SOCIÉTÉ MARTINICAISE DE GRANULATS

Réponse à l'avis de la MRAE du 22/04/2025 relatif à la demande
d'autorisation en renouvellement & extension d'une installation classée
pour la protection de l'environnement

Département de la Martinique (972)
Commune de SAINT-ESPRIT

Figure 2. ME1 : Déplacement des individus de *Coccothrinax barbadensis* et plantation des graines

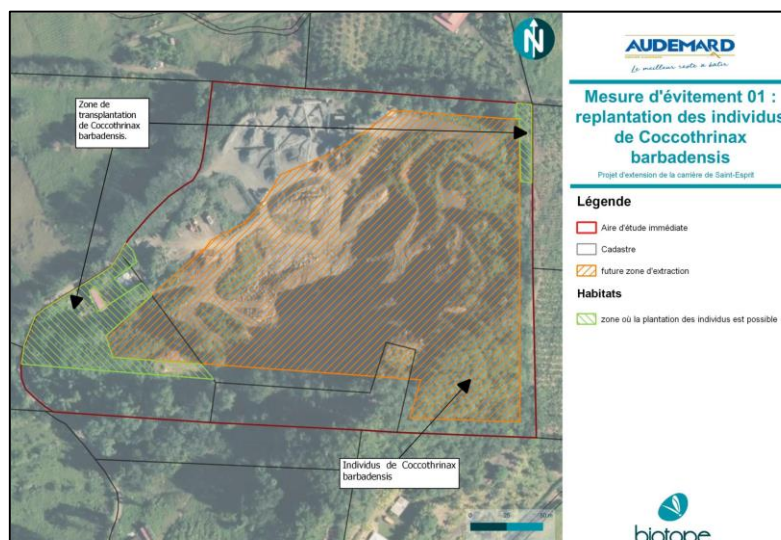
La création de corridors écologiques boisés (MA01) en prolongement du corridor maintenu afin de proposer des habitats notamment pour l'Hylode de Martinique ou l'Anolis. (page 244). Le rapport présente (page 23 du RNT) les différentes phases de l'activité dont la première est le défrichement et évoque la remise en état du site en coordination avec l'avancement des travaux, mais sans indiquer de calendrier de mise en place des mesures ERCA. Cette mesure d'accompagnement, étant donné son objectif et le temps nécessaire au développement de la végétation, doit être commencée au plus tôt. **La MRAE recommande au porteur de projet d'établir un calendrier précis de mise en place de ces mesures dans une optique de garantie de leur pleine efficacité.**

Dès l'obtention de l'autorisation de renouvellement et d'extension, la SMDG sollicitera un écologue afin d'établir le planning le plus adapté à la mission considérée, dont le suivi. Pour rappel, voici ce qui a été indiqué dans le mémoire en réponse aux avis des services instructeurs, et qui donne déjà beaucoup de précision quant à la question du planning.

L'extrême Sud-ouest fait l'objet des mesures suivantes :

- ✓ La mesure d'évitement ME01 : replantation des individus de *Coccothrinax Barbadensis* ;
- ✓ La mesure d'accompagnement MA01 : Création de corridors écologiques boisés (BIOTOPE).

Figure 6. Localisation de la SARL Madinina Agri

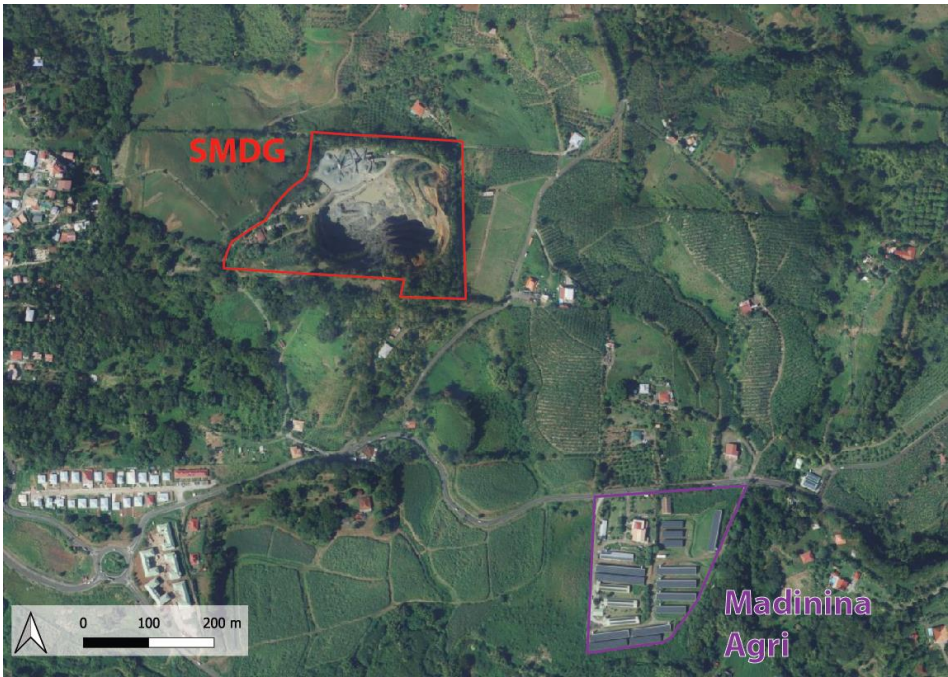
Le rapport ne prend pas en compte l'installation classée pour la protection de l'environnement (ICPE) de la SARL Madinina Agri, située à moins 700 mètres de la carrière, et son projet d'augmentation de sa capacité d'élevage de volailles et dont le flux routier emprunte également la RD5. Ce projet a fait l'objet d'un avis de la MRAE le 3 mai 2024 qui évoque des enjeux relatifs à la pollution atmosphérique, les émissions de gaz à effets de serre, les nuisances olfactives et sonores.

La MRAE recommande de compléter l'étude par l'analyse des effets cumulés avec le recensement des projets précités ainsi que des opérations de construction ou d'aménagement faisant déjà l'objet d'une autorisation délivrée par l'État comme par les collectivités voire, faisant l'objet de réflexions suffisamment avancées permettant d'en apprécier les impacts potentiels.

Concernant la SARL Madinina Agri, située à environ 430 mètres de la carrière du Moulin à Vent, voici le détail des impacts cumulés.

Présence/absence d’impact cumulés	Concernant le trafic, le cumul est négligeable du fait du très (très) faible trafic prévu pour l’activité agricole par rapport à celui de la carrière. (chiffrer l’augmentation) Concernant les poussières et le bruit, la distance et surtout les mesures en place dans les deux installations limitent le cumul d’impact. Rappelons toutefois que les mesures régulièrement réalisées sur la carrière enregistreront tout éventuel cumul. Pas d’impact cumulé sur les habitats ou sur la faune compte tenu des faibles enjeux des deux secteurs. Cumul global jugé faible à négligeable du fait de la divergence entre les effets des deux installations.
